Objet : Modification simplifiée du PLU de la commune de Conliège

Vous m'avez transmis le projet de modification simplifiée du Plan Local d'Urbanisme de Conliège visant à permettre l'extension de la carrière existante sur votre commune.

**Espace Communautaire Lons Agglomération
Réseau PDIPR Secteur Carrière BRIOD / CONLIEGE**

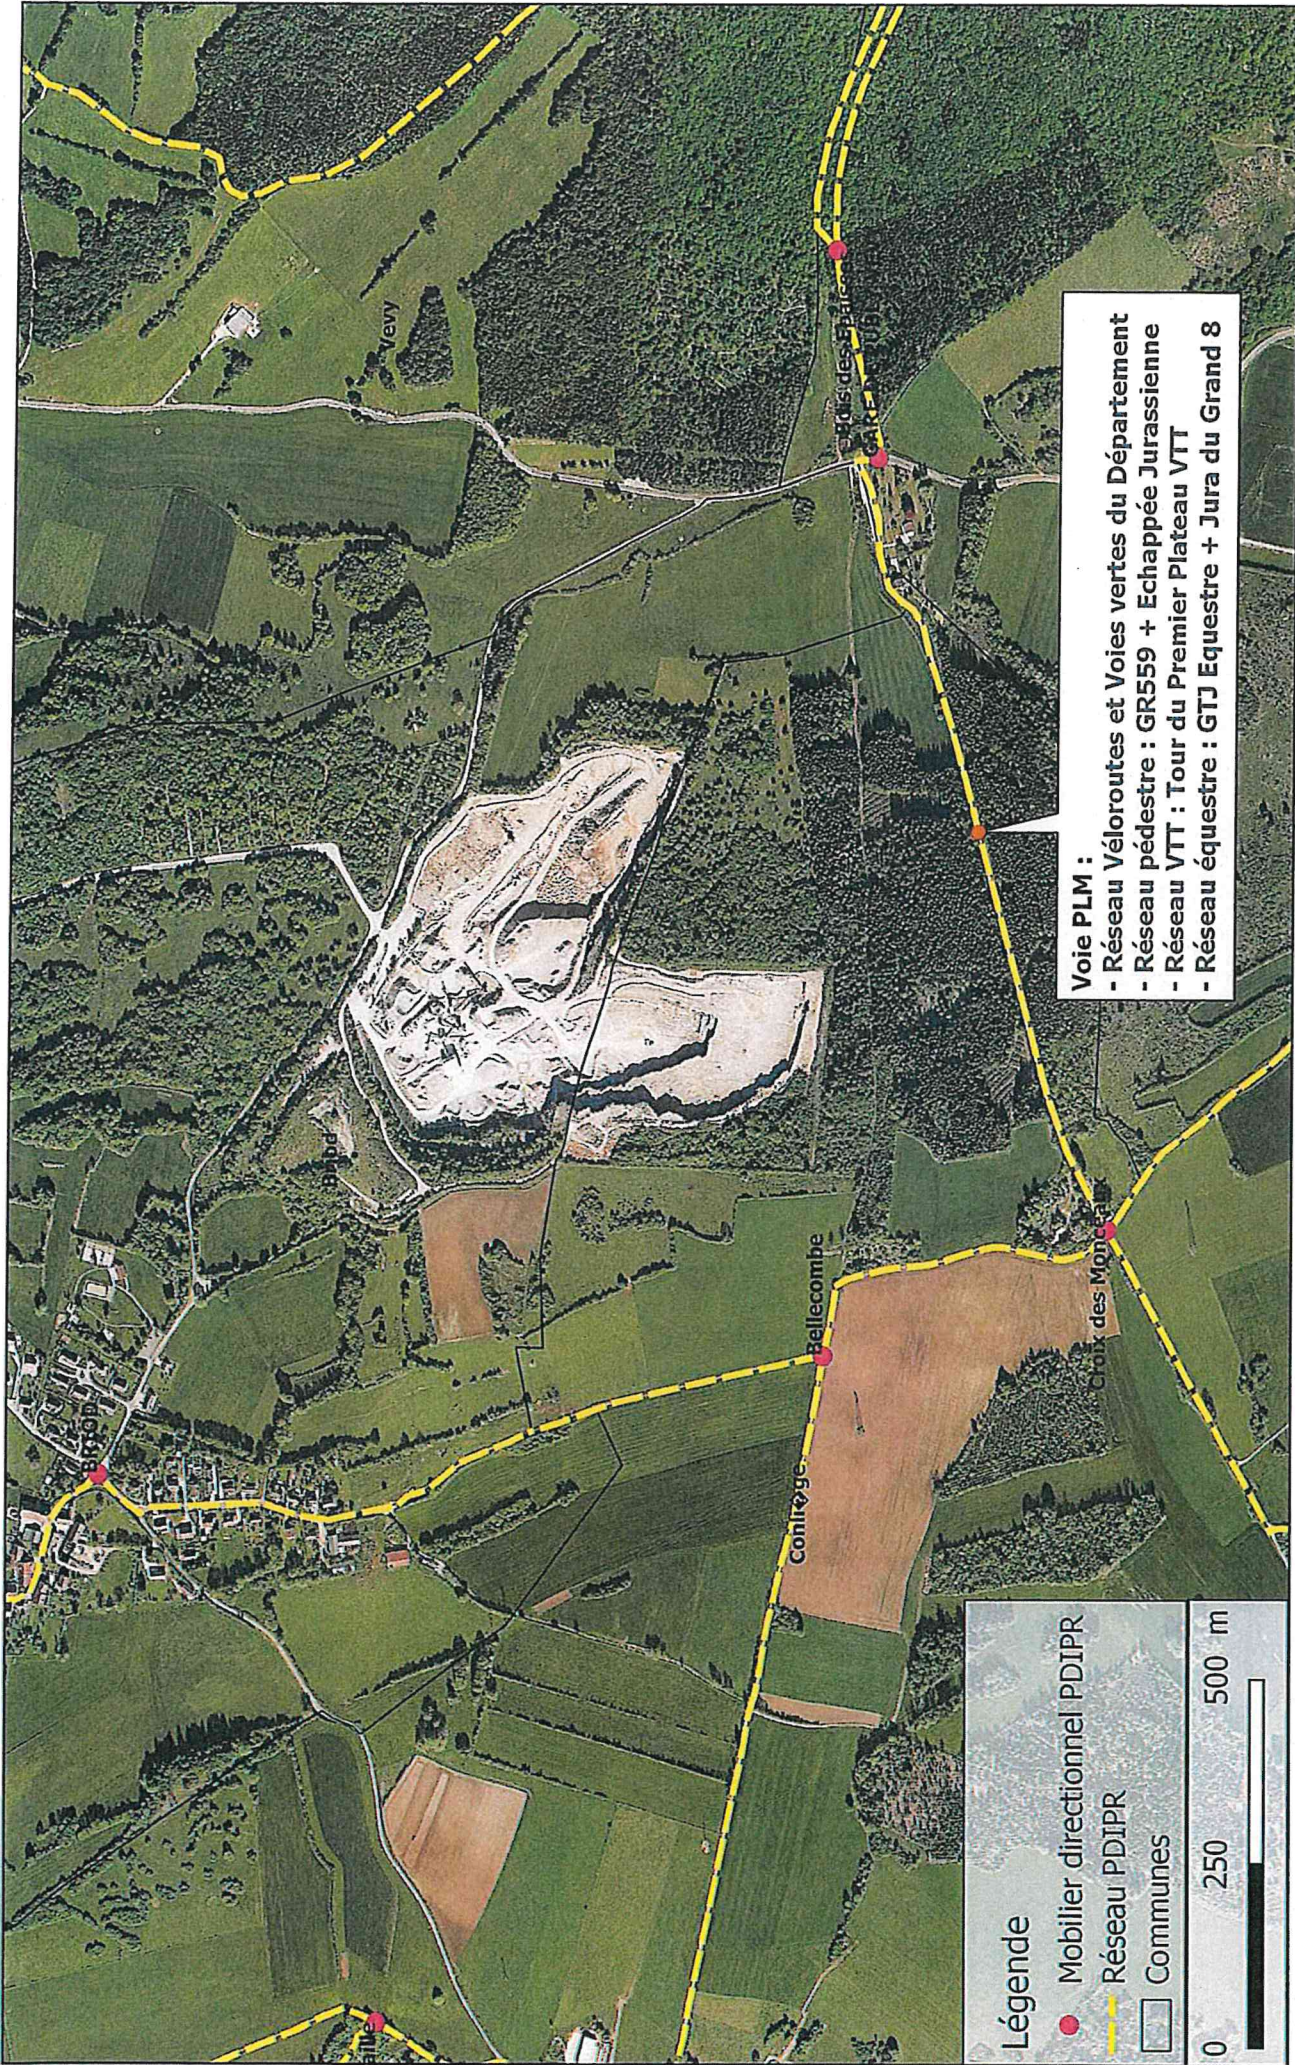
La zone d'extension de la carrière, dans sa partie sud, jouxte sur environ 500 mètres la voie PLM aménagée par le Département, qui sert de support pour de nombreux usages de randonnée et d'itinérance sur la portion entre les poteaux « Croix des Monceaux » et « Gare de Publy » (voir carte en PJ) :

L'état des lieux environnemental ne mentionne pas le marais situé à guère plus de 100 m de la zone d'extension de la carrière, au lieu-dit En Bullin sur la commune de Publy, en limite de Conliège (voir carte en PJ). Dans le cadre du réaménagement de la zone d'extension et de son phasage, il serait intéressant de travailler avec les acteurs œuvrant à la restauration et à la gestion de ce site pour permettre une synergie entre les sites existants et ceux que souhaite créer le Maître d'ouvrage de la carrière.
